RA2L1 MCU グループ用評価キット EK-RA2L1 v1

Errata

Renesas RA ファミリ
RA2 シリーズ

図 1 ブレイクアウトピンヘッダ J1、J2、J3、J4

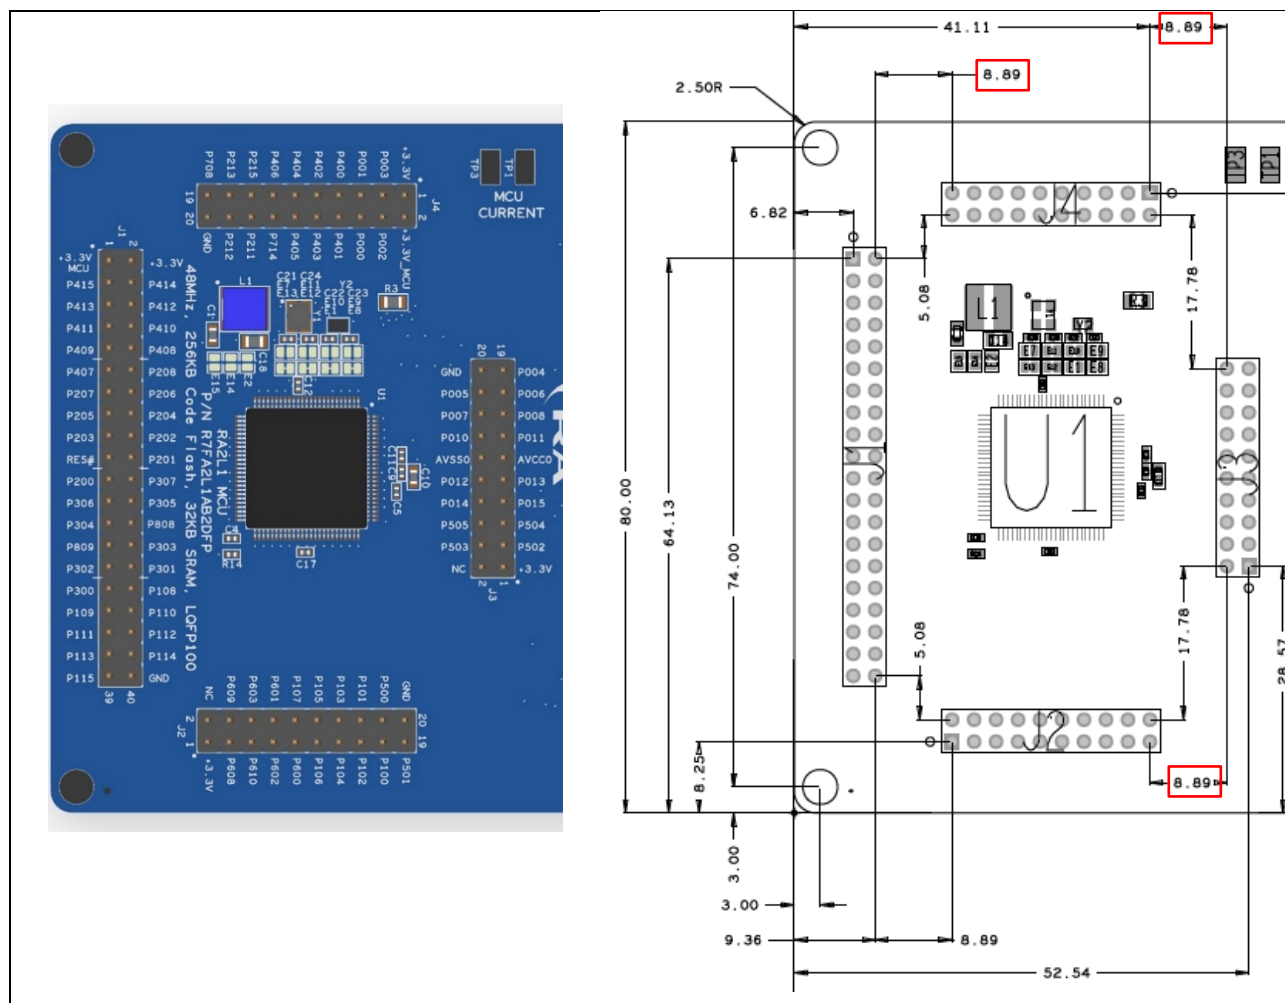
EK-RA2L1 ボードのブレイクアウトピンヘッダ J1、J2、J3、J4 は、互換性のある外部拡張ボードを容易に接続できるように、2.54mm (0.1 インチ) グリッドに揃える必要があります。

寸法図によると、J2 と J4 はグリッドが揃っていません。

影響のあるキットについては、対策はありません。次ロット以降のキットについては、ボード改修により 2.54mm (0.1 インチ) グリッドに修正されます。

図 3 ブレイクアウトピンヘッダ J4

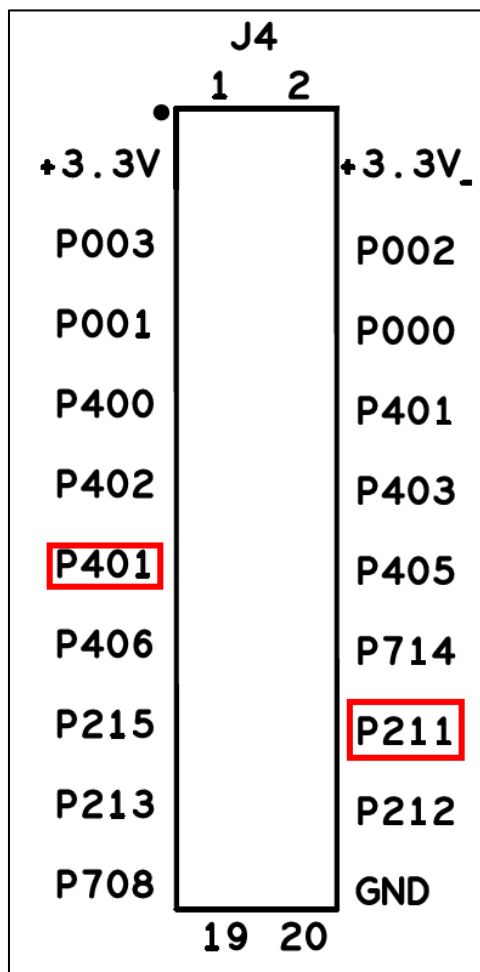
EK-RA2L1 ボードのブレイクアウトピンヘッダ J4 のシルク印刷において 2 つのピンに誤記があります。

J4-11 (P404 は P401 と誤記) と J4-16 (P214 は P211 と誤記) が該当します。

影響のあるキットについては、対策はありません。ブレイクアウトピンヘッダ J4 のシルク印刷は、次ロット以降のボードで修正されます。
